Modernisation de la ligne Marseille - Aix-en-Provence Projet MGA 2

**Un projet inutilement
coûteux et incohérent**

**Fédération Nationale des Associations
d'Usagers des Transports**

Indice C le 20/09/2017

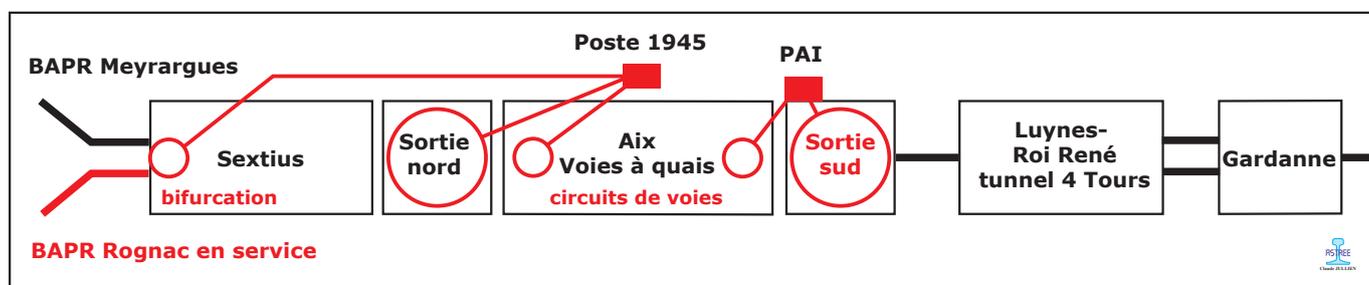
Nous pensons au contraire qu'il faut en première étape ne modifier que la partie sud, et **surtout, ne rien toucher à la partie nord.**

Le poste mécanique type 1945 permet tout à fait de continuer à commander les installations de la sortie nord.

Les leviers intéressants la sortie sud seront condamnés, voire démontés, mais pratiquement sans toucher à la grille des enclenchements mécaniques.

Une table de commande du PAI, n'intéressant que la sortie sud sera déportée dans le local du poste mécanique, à la disposition de l'aiguilleur.

Modification de la sortie nord

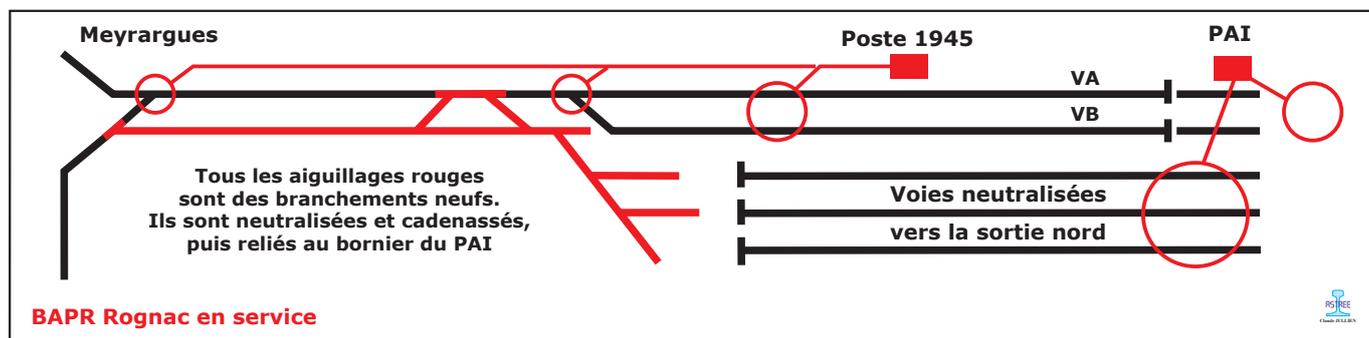
Apparemment, dans la sortie nord, la SNCF n'a pas été prise du même délire mégalomane que dans la sortie sud, et pour cause, elle n'avait pas la place !

Le pont de l'Avenue des Belges oblige à passer très vite à 2 voies, ce qui permet quand même de privilégier les voies VA et VB à 80 km/h.

Desserte des voies VA et VB

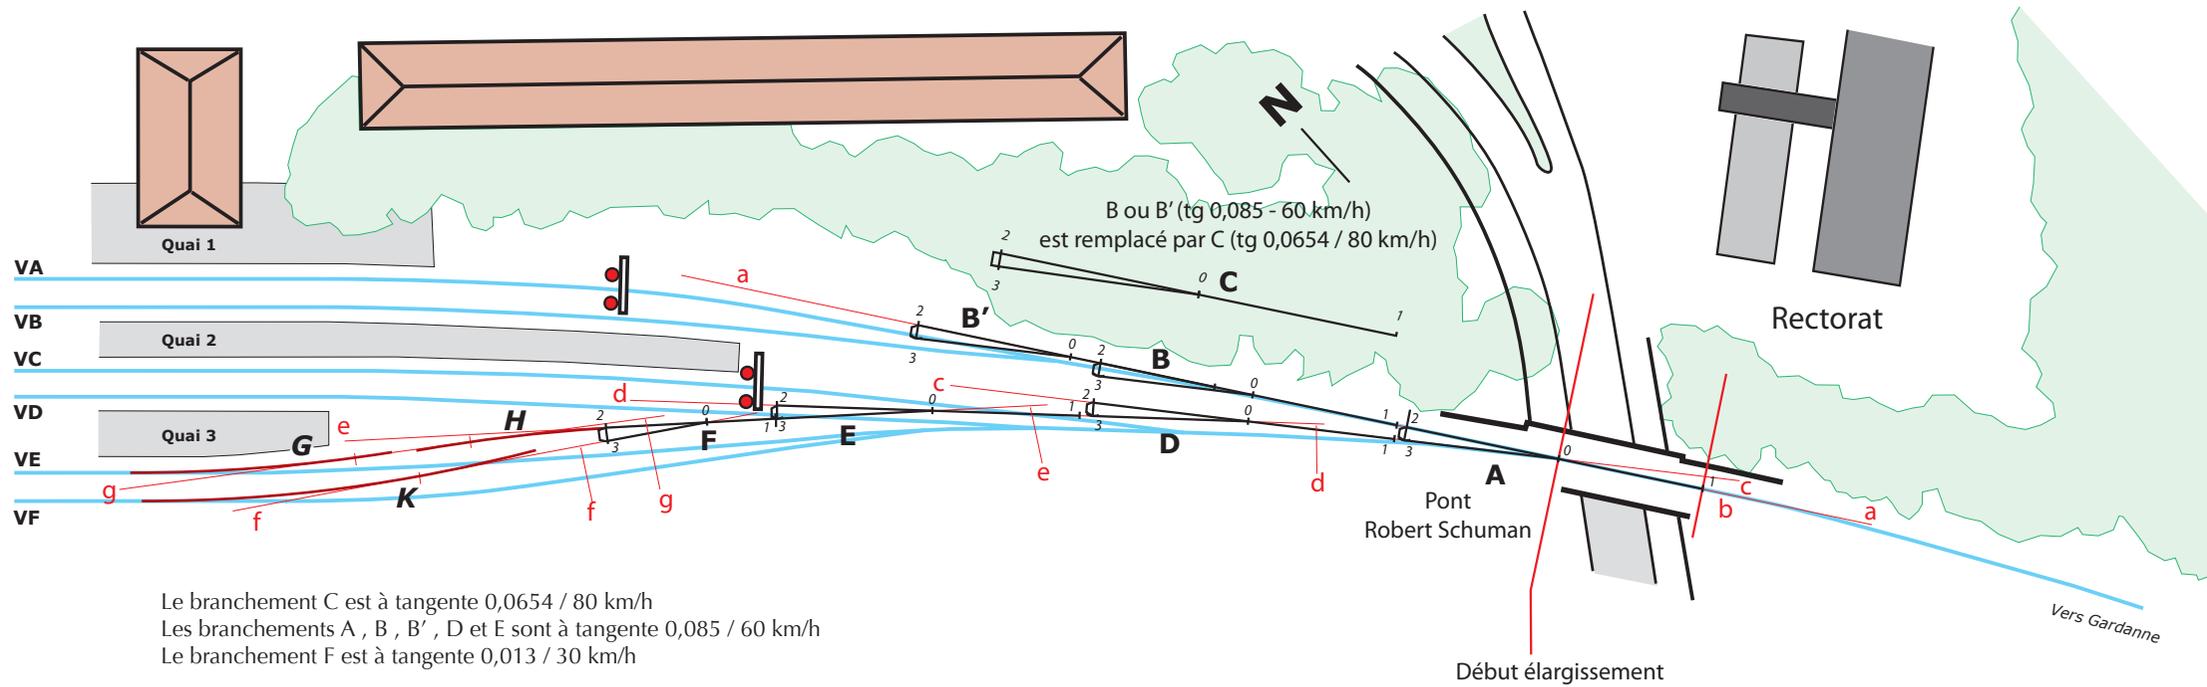
Il est facile de positionner sur la ligne rouge (**aa**) un autre branchement (**B**) tg 0,085, mais pour avoir un meilleur positionnement, il est sans doute préférable de reculer (**B**) jusqu'à (**B'**) . Il faut relier ensuite (**B' 2**) et (**B' 3**) aux voies **VA** et **VB** par des courbes du plus grand rayon possible.

En réalité, la place disponible doit permettre de positionner dès la sortie de (**A 2**) un appareil tg 0,0654 (80 km/h), que nous appellerons (**C**) tout en écartant un appareil tg 0,0476 (100 km/h), car le raccordement abaisserait trop le rayon de la courbe de raccordement vers les 2 voies.

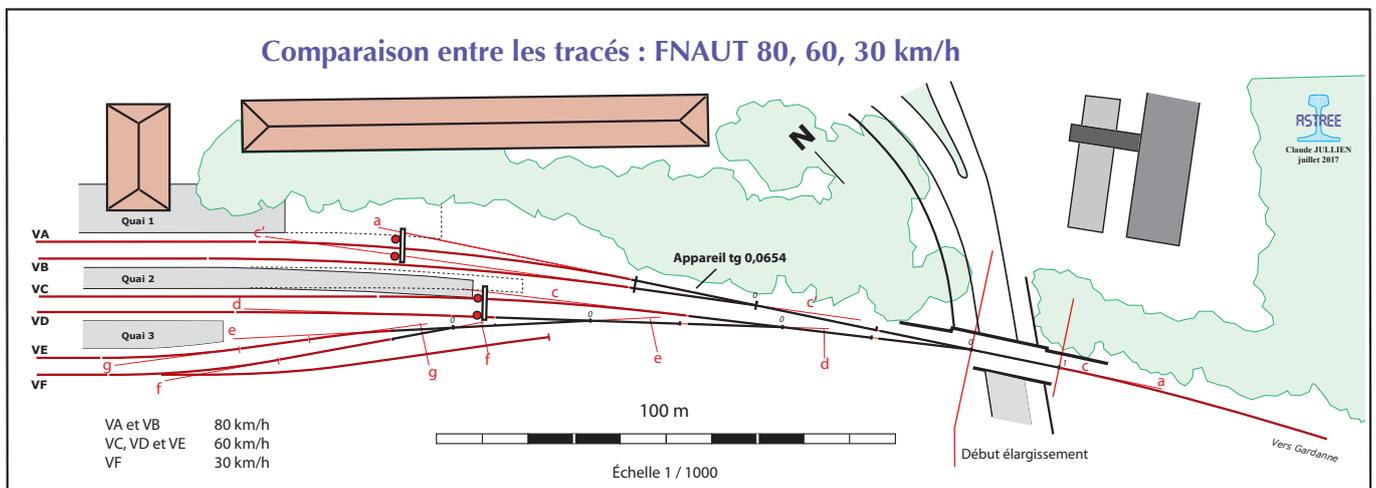
La preuve en est donnée par la photo suivante, où l'on voit que les voies **C** et **D** comportent un panneau **Z** à 30 km/h, alors que les voies **A** et **B** en sont dépourvues, et donc sans doute autorisées à 60 km/h.

Encore une preuve supplémentaire de l'incompréhension de MGA 2 concernant la sortie sud d'Aix.

En réalité, les voies **A** et **B** (actuellement voie 1, voie 2) , les seules qui intéressent vraiment les trains du Val de Durance, sont déjà à 60 km/h !

À gauche, aucune limitation, à droite, panneaux Z 30 km/h.

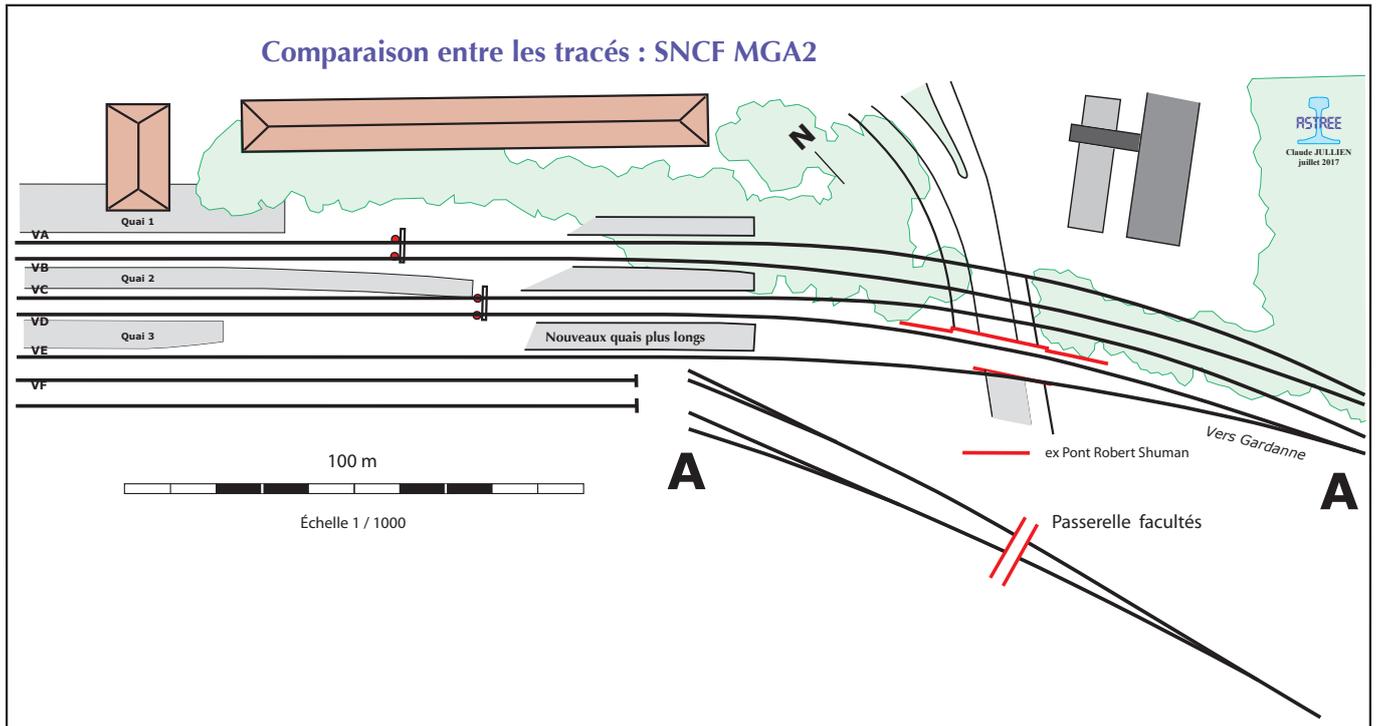
Le quai 1 peut être rallongé d'une bonne cinquantaine de mètres coté sud.

Le quai 2 peut également être légèrement rallongé coté sud.

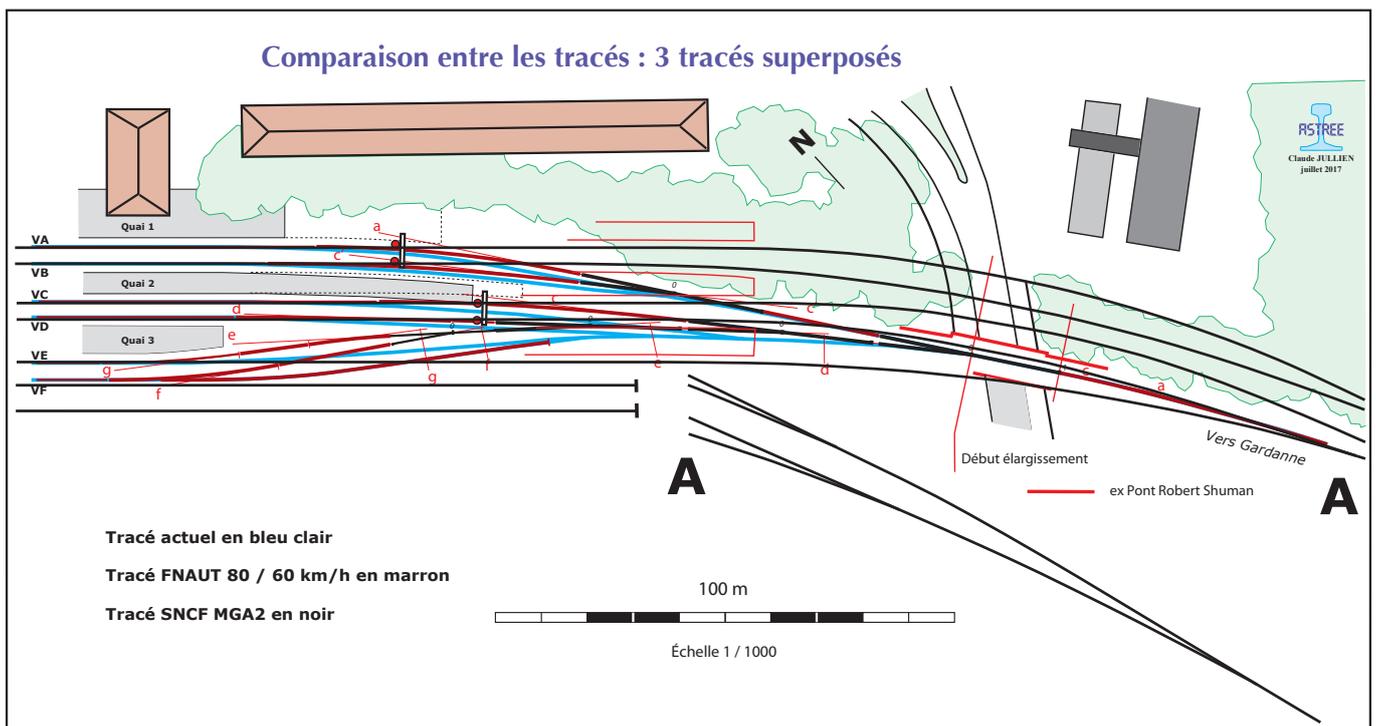
Ce tracé n'apporte aucun avantage par rapport au tracé FNAUT, sinon de coûter beaucoup plus cher. Le gain permis par des vitesses d'entrées plus élevées (différentiel de vitesses de 30 km/h) est de 6 secondes ! Les quais sont plus longs, ce qui ne servira jamais à rien. Il n'y a pas d'entrée directe pour les voies de service depuis Gardanne.

L'acquisition d'emprises est comparativement considérable, tant sur le Rectorat que sur la lisière du Parc Jourdan.

Ce projet donne l'impression d'avoir été conçu uniquement pour qu'il coûte le plus cher possible. Nous recherchons vainement l'utilité de ces travaux ?
